Oggetto: [ID_VIP: 8361] VILLASOR (SU) – Progetto di un impianto agrivoltaico denominato Villasor, della potenza di 41,84 MW e delle relative opere di connessione alla RTN.

Parere tecnico istruttorio della Soprintendenza speciale per il PNRR.

Oggetto: VILLASOR (SU) – Progetto di un impianto agrivoltaico denominato “Villasor”, della potenza di 41,84 MW e delle relative opere di connessione alla RTN (ID_VIP: 8361).
Procedura riferita al D. Lgs. 152/2006 – VIA (art. 23 PNIEC)
Proponente: Tiziano S.r.l.
Rif. vs. nota prot. n. 5093-P del 28/10/2022 – ns. prot. n. 38746-A del 31/10/2022
Parere endoprocedimentale.

Elaborazione GIS – SSPNRR (in nero l'impianto oggetto della presente valutazione, in verde altro impianto FER in valutazione. Si evidenzia la prossimità di impianto eolico in corso di valutazione).

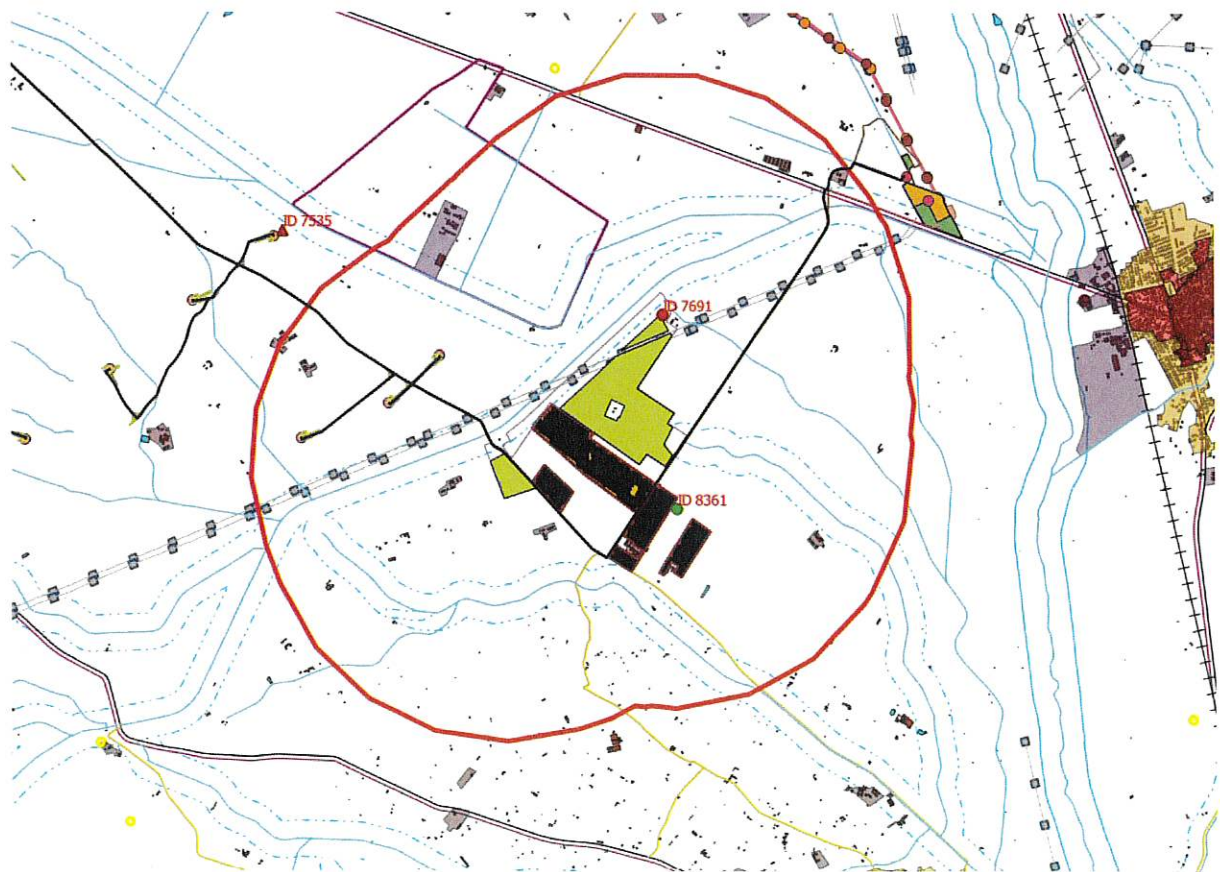
CONSIDERATO che il Proponente non ha tenuto conto degli impatti cumulativi generati dalla concentrazione nell'area di intervento di impianti realizzati e in fase di autorizzazione, che condividono, tra l'altro, la Stazione TERNA di connessione alla RTN.

RITENUTO che, l'immediata adiacenza di altro impianto agrofotovoltaico (ID VIP 7691) a quello oggetto del presente parere avrebbe dovuto presupporre da parte del Proponente, una valutazione complessiva degli impatti significativi e negativi generati da entrambi gli impianti sul fattore ambientale del patrimonio culturale e del paesaggio e che, in ogni caso, tale disamina, non risulta essere stata compiuta in maniera esaustiva neanche rispetto al solo impianto oggetto della presente valutazione.
